建设项目环境影响报告表

项目名称：韶关石人嶂矿业有限责任公司

河口山坑口 1#、2#尾矿库尾砂回采注销工程

专家意见修改说明单

图 2-1 施工流程图

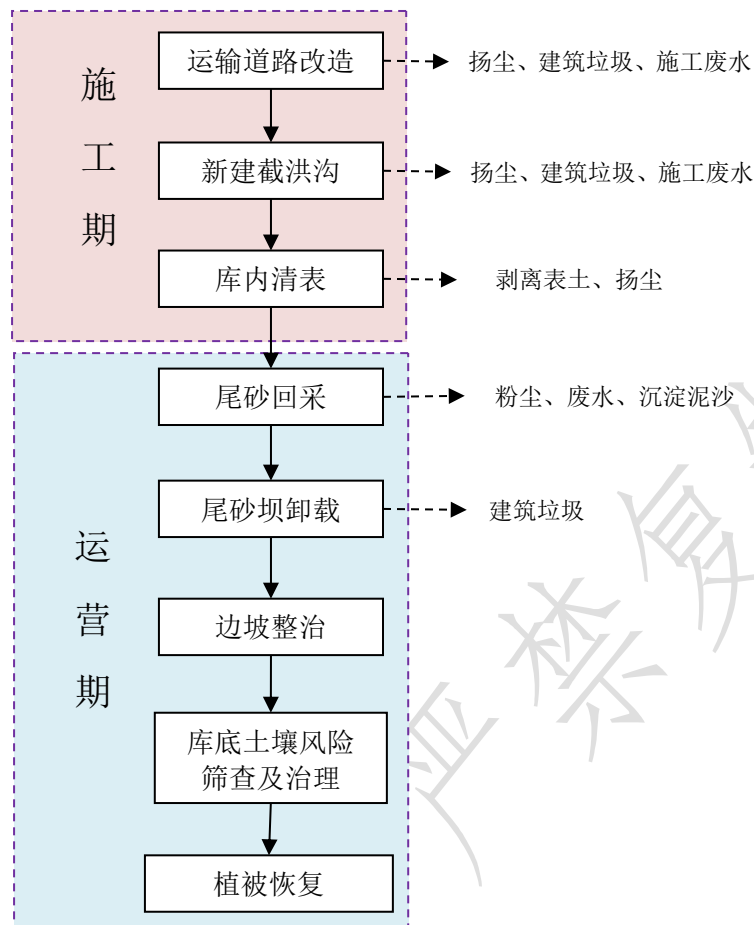
序号	专家意见	修改情况
1	加强与韶关市“三线一单”、《市场准入负面清单（2020 年）》等的相符性分析。	已修改，对韶关市“三线一单”、《市场准入负面清单（2020 年）》进行了分析，补充了相关内容，详见 P2-P4。
2	完善平面布置图、雨污及截排水管网图，补充尾矿库范围拐点坐标。	对平面布置图、雨污及截排水管网图进行了补充完善，补充了尾矿库拐点坐标范围图，详见附图二、附图七、附图八。
3	完善生产工艺流程及产污环节图，核实回采过程雨水淋溶水产生量。	已修改，对生产工艺流程及产污环节图进行了完善，详见 P18~19，核实了雨水淋溶水的产生量，详见 P28~29。
4	核实项目污染源源强，明确建筑垃圾去向。	已修改，核实了项目源强，建筑垃圾运至政府部门指定的建筑垃圾消纳场处理，详见 P32。
5	完善雨水淋溶水收集及处理措施，进一步分析雨水淋溶水回用的可行性。	已修改，报告中完善了雨水淋溶水的收集处理措施，论述了雨水淋溶水回用的可行性，详见 P30。
6	完善尾矿覆盖层剥离土临时堆场选址、污染防治及风险防控措施。	已修改，完善了临时堆场相选址分析以及相应防范措施，详见 P41~42。
7	明确植被恢复责任主体，完善新建截洪沟、边坡整治、库底土壤污染风险筛查与治理、植被恢复等内容。	已修改，明确了项目责任主体，完善了新建截洪沟、边坡整治、库底土壤污染风险筛查与治理、植被恢复等内容，详见 P42。
8	针对项目的环境风险特点，结合项目风险源项识别，进一步完善环境风险防范措施及风险评价。	已修改，完善了环境风险防范措施及风险评价，详见 P34~37 以及 P41。
